改善箇所説明図

(車種:コマツ EDR-WA105 通称名:WA200-6)

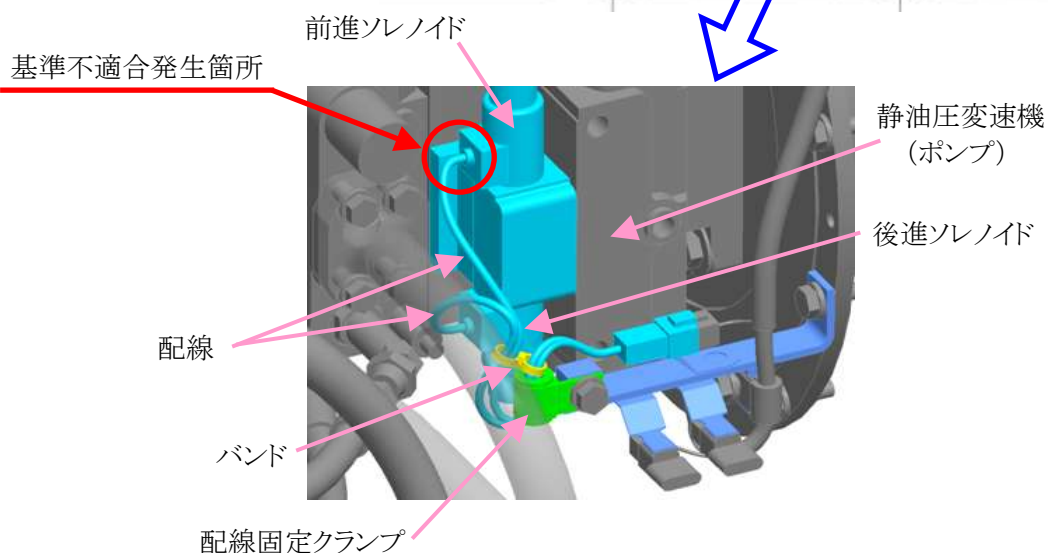
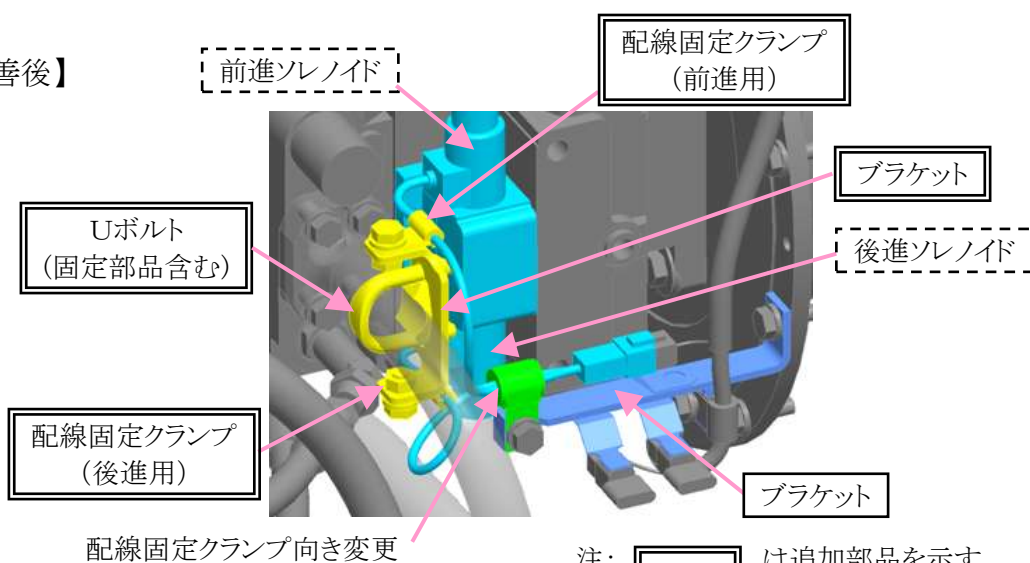
静油圧変速機の前進および後進ソレノイドにおいて、配線の固定が不適切なため、当該配線が引っ張られて組付けられたものがある。そのため、その状態で使用を続けると、車体振動等により配線が断線し、走行不能になるおそれがある。

改善措置の内容:全車両、当該配線のバンドを廃止し、配線固定クランプとブラケット等を追加するとともに、既存のクランプ向きとブラケットを変更する。また、前進および後進ソレノイドを新品に交換する。
